TRIUMPH TOWER

PARECER 018/2022 – CEIV
COMISSÃO ESPECIAL DE ANÁLISE DE ESTUDO DE IMPACTO DE VIZINHANÇA
(CEIV)

Processo Administrativo nº: 19.979/2021 – 1DOC

Projeto: Ed. Triumph Tower

Figura 2 – Processo de tratamento de efluente com reuso. Fonte: FGP Construções Ltda, 2022.

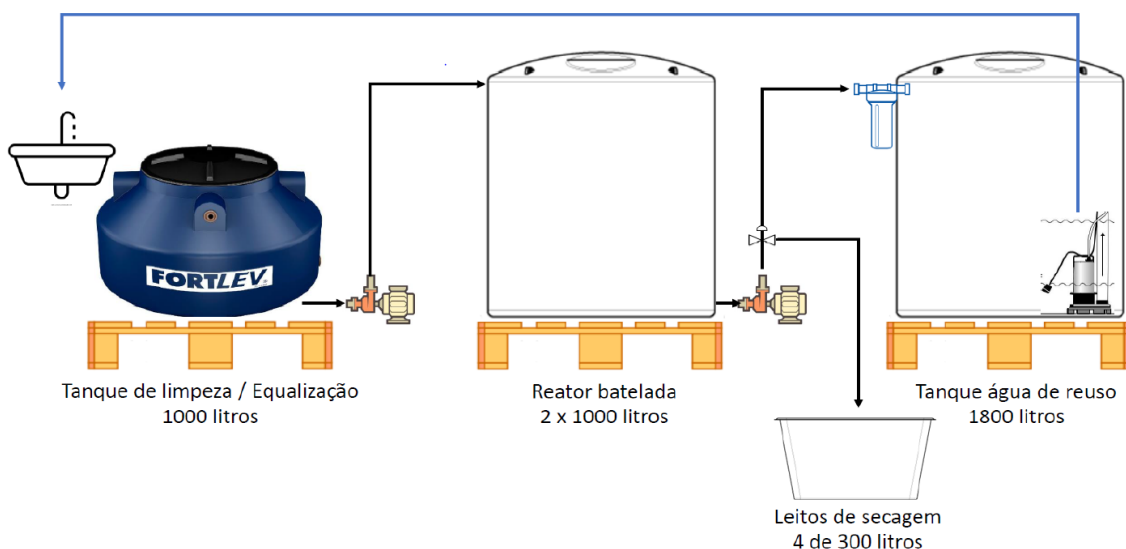
20. Para o item “2.10.4. Produção de Efluentes Líquidos”, na fase de implantação, não foram considerados os volumes e os impactos dos efluentes líquidos das atividades da construção civil, considerando que haverá serviços de concretagem, alvenaria, uso de argamassas para assentamento de revestimentos. Apresentar o volume estimado de efluentes líquidos a serem produzidos na obra e, medidas mitigadoras para não causar prejuízo ambiental no entorno (considerando as concretagens, uso de argamassas, lavagem de equipamentos e ferramentas, lavagem de pneus, lavagem de fachadas na conclusão das obras, etc).

2ª Análise da CEIV: Reiteramos que se faz necessária a apresentação do volume estimado de efluentes líquidos a serem produzidos na obra e, medidas mitigadoras para não causar prejuízo ambiental no entorno. Ainda, esclarecer a afirmação “os efluentes líquidos gerados no canteiro de obras serão encaminhados, desde o início das atividades, à rede coletora municipal e tratados pelo município por meio da Empresa Municipal de Água e Saneamento – EMASA”, e indicando a destinação correta dos efluentes líquidos provenientes da lavagem de equipamentos e ferramentas com resíduos de argamassa/concreto, lavagem de pneus, etc.

3ª Análise da CEIV: Reiteramos que deverá ser estimada a “produção de efluentes líquidos”, na fase de implantação, considerando os volumes dos efluentes líquidos das atividades da construção civil, considerando que haverá serviços de concretagem, alvenaria, uso de argamassas para assentamento de revestimentos, lavagem de equipamentos e ferramentas, lavagem de pneus, lavagem de fachadas na conclusão das obras, etc).

O sistema de decantação previsto está apresentado na Figura 64 a seguir.

No sistema de filtração previsto, cada tanque possui uma camada drenante de brita número 2 a 3, 5 a 10 cm, sobre a mesma é colocado uma forração tipo carpete (manta de bidim), para facilitar a remoção de água.

A camada de lodo deverá ser de 25 a 30 cm prevendo 10 a 15 dias para secagem, considerando condições ideais de temperatura. No final do processo, com o lodo atingindo o grau de desumidificação desejado, ele é removido e destinado como resíduo da construção civil - RCC Classe D (Resolução CONAMA Nº 307/2002), conforme as definições do Plano de Gerenciamento de Resíduos da Construção Civil (PGRCC), sendo coletado e destinado por empresa especializada e licenciada e gerado o Manifesto de Transporte de Resíduos (MTR) no Sistema do IMA sempre que for coletado.

Gráfico da distribuição relativa de faixa etária da população de Balneário Camboriú. Fonte: Diagnóstico emitido pelo SEBRAE – Balneário Camboriú em Números (2013) - Gráfico 7, pág. 16.

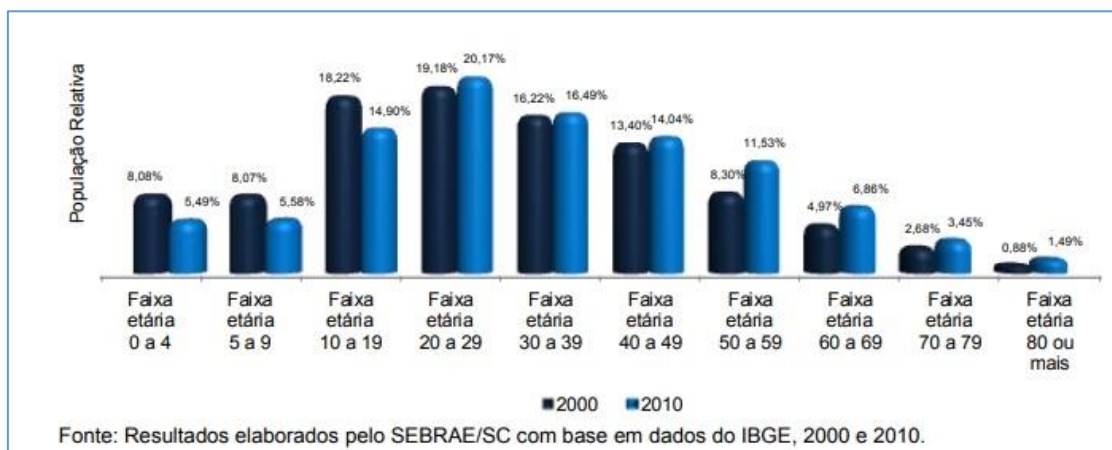
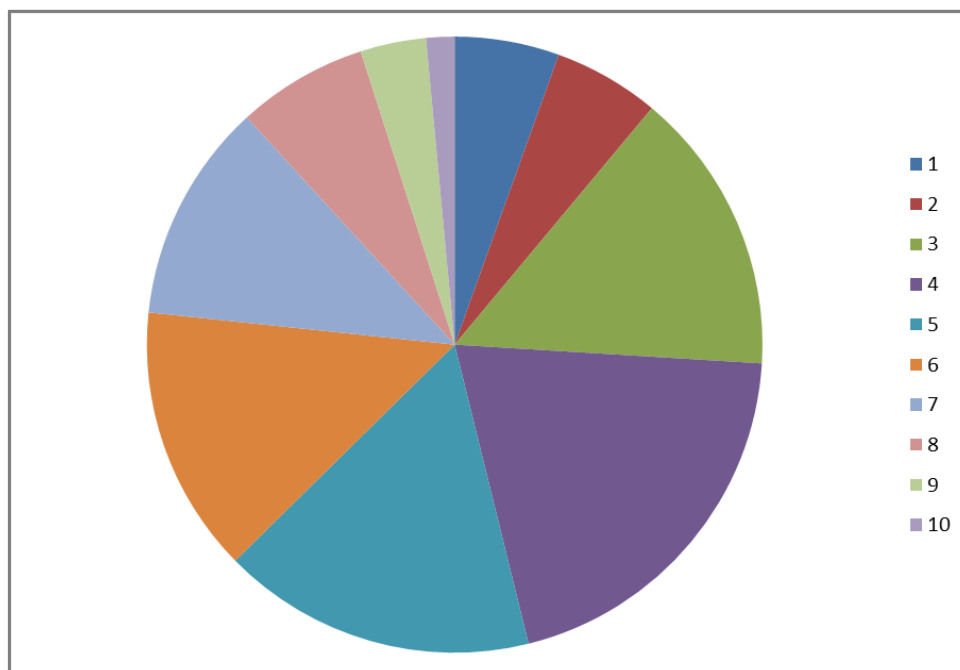
42. Em relação aos equipamentos públicos de uso comunitário não foi apresentada, no estudo, a viabilidade de atendimento ao empreendimento ou alternativa para suprir as necessidades, conforme dispõe o Termo de Referência (anexo da LC nº 24/2018).

2ª Análise da CEIV: Não atendido, reitera-se

3ª Análise da CEIV: A CEIV entende que deverá, no mínimo, apresentar, com base nos estratos de faixa etária, a estimativa de usuários para os níveis dos ensinos infantil, fundamental e médio.

RESPOSTA: As faixas etárias da população do empreendimento foram estimadas de acordo com informações extraídas do Diagnóstico emitido pelo SEBRAE – Balneário Camboriú em Números (2013), elaborado com base em dados do IBGE (2010 – último censo). A distribuição da população de Balneário Camboriú por faixa etária ocorre da seguinte forma:

Considerando que a população estimada da área residencial do empreendimento é de 2.283 pessoas (pág. 45 do EIV), tem-se a seguinte estimativa por faixa etária:
